電源開発株式会社
大間原子力発電所

津波の検討

—津波来襲時の補機冷却系ピットの水位変動—

平成17年1月
原子力発電安全審査課

図-2 原子炉補機冷却海水ポンプ等の設置標高

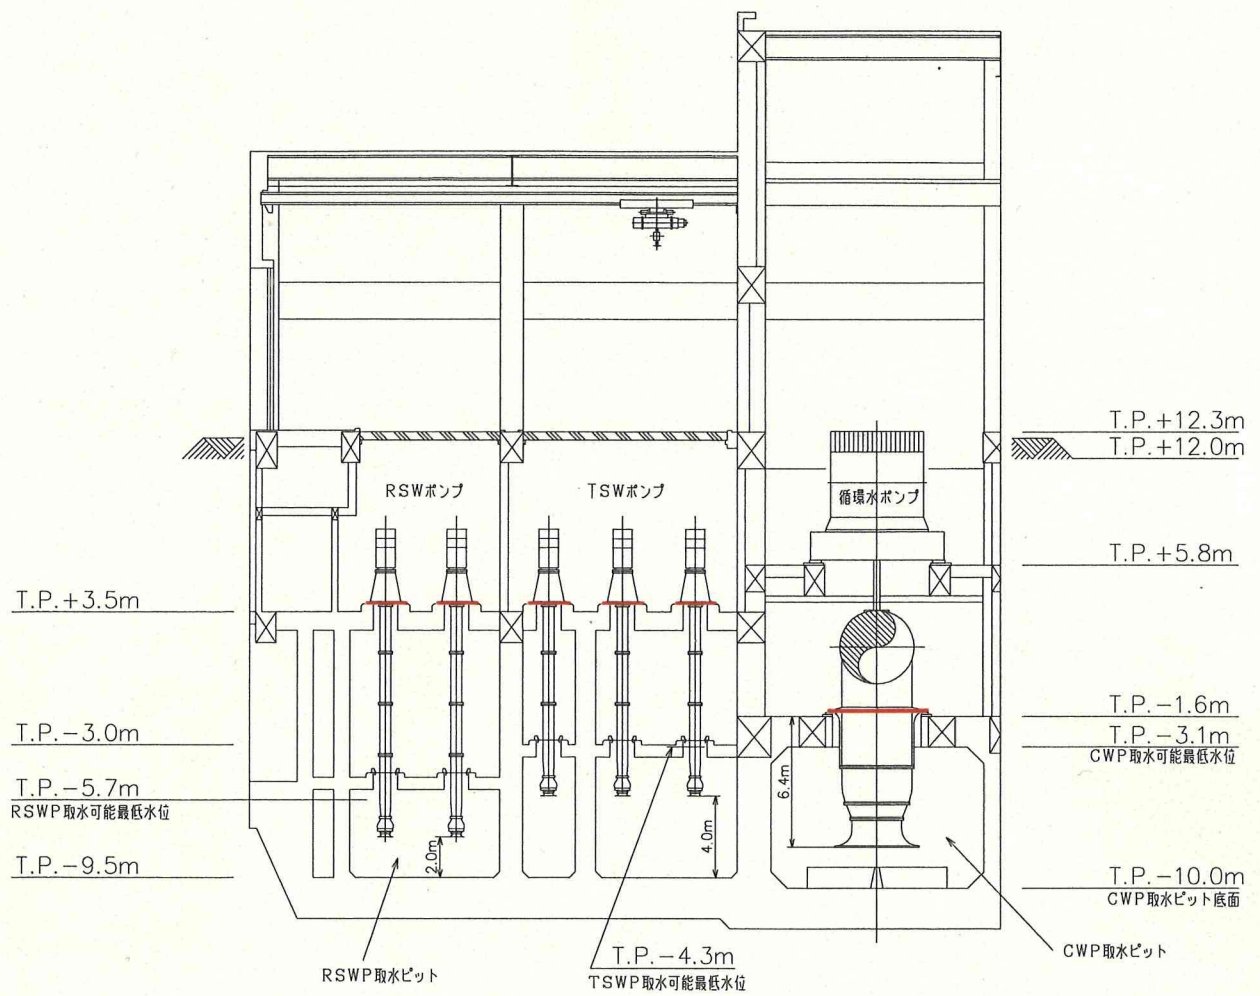
また、各海水ポンプの設置標高及び取水可能最低水位を図-2 に示す。各海水ポンプの取水可能最低水位は、CWP がT.P. -3.1m, RSWP がT.P. -5.7m, TSWP がT.P. -4.3mであるとしている。

さらに、CWP (B) においては、水位上昇時に計算水位がポンプ設置床標高を上回っているが、図-2 に示すように取水ピット上の海水ポンプが貫通するこれらの床には、水圧に十分耐えることのできるようにシーリングを施すため、建屋内に海水が漏れることはないとしている。

図-5 RSWP ピット室における最低水位

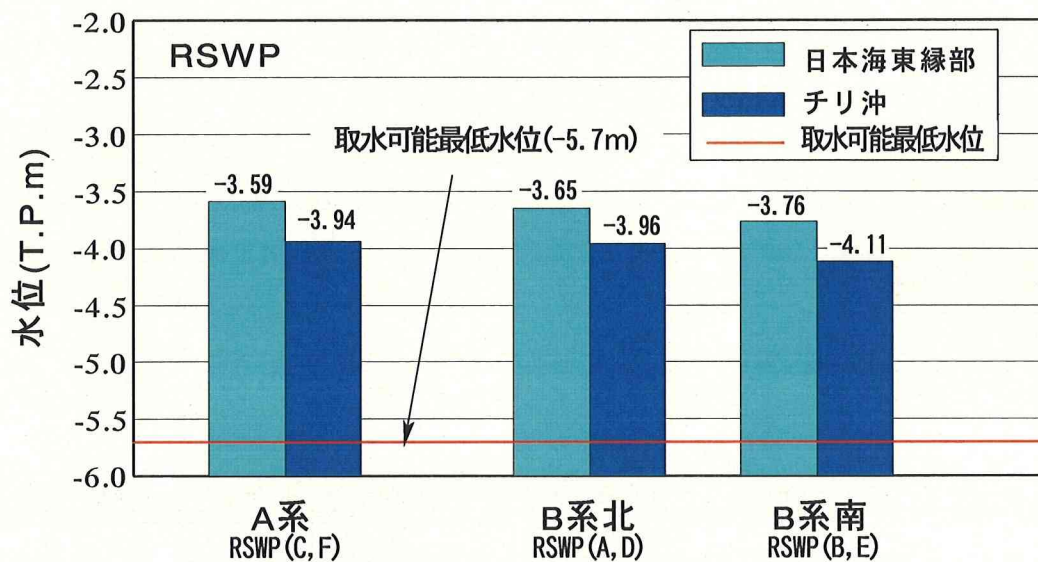
チリ沖の想定津波及び日本海東縁部の想定津波を対象とした RSWP 各ピット室の最低水位を図-5 に示す。また、チリ沖の想定津波の検討における RSWP ピット室の水位低下量が最大となるケースの水位変動を図-6 に、同様に日本海東縁部の想定津波の水位変動を図-7 に示す。

以上の検討の結果、RSWP ピット室の最低水位はチリ沖の想定津波のケースで発生し、B系水路の RSWP (B,E) において T.P. -4.1m 程度であるとしている。一方、RSWP の取水可能最低水位は T.P. -5.7m であることから、津波により水位が低下した場合でも、RSWP の取水は可能であると評価している。
